**PROGETTO PRELIMINARE DELLA NUOVA STRADA
TIPO B (4 CORSIE) SASSARI – OLBIA
(SVINCOLO S.S. 131 BIVIO PLOAGHE – S.S. 597 – S.S. 199)**

**DOCUMENTO INTEGRATIVO DI AGGIORNAMENTO DELLO
STUDIO DI IMPATTO AMBIENTALE**

COMPONENTI ATMOSFERA, RUMORE E VIBRAZIONI

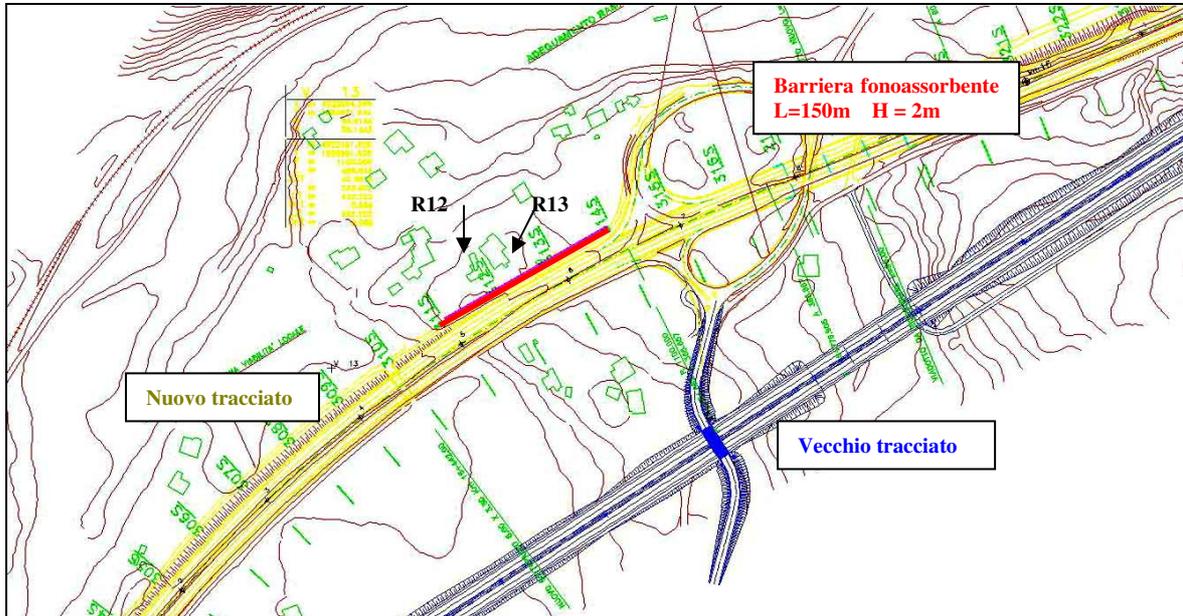
- Dal Km 1+400 al Km 4+300 del tracciato di progetto, tra gli svincoli di Monti (SV.10) e di Monti-Telti (SV.11) è prevista la separazione delle carreggiate. Dal punto di vista dell'impatto acustico tale modifica apporta sicuramente dei benefici sui ricettori ubicati a ridosso della parte iniziale della diramazione sud, sia in termini di allontanamento della sorgente dagli edifici sia in termini di livelli sonori emessi (la rumorosità risulta infatti connessa al traffico veicolare relativo ad una sola carreggiata). Relativamente alla diramazione nord il nuovo tracciato non interferisce con ricettori di particolare sensibilità attraversando per lo più aree boscate disabitate.
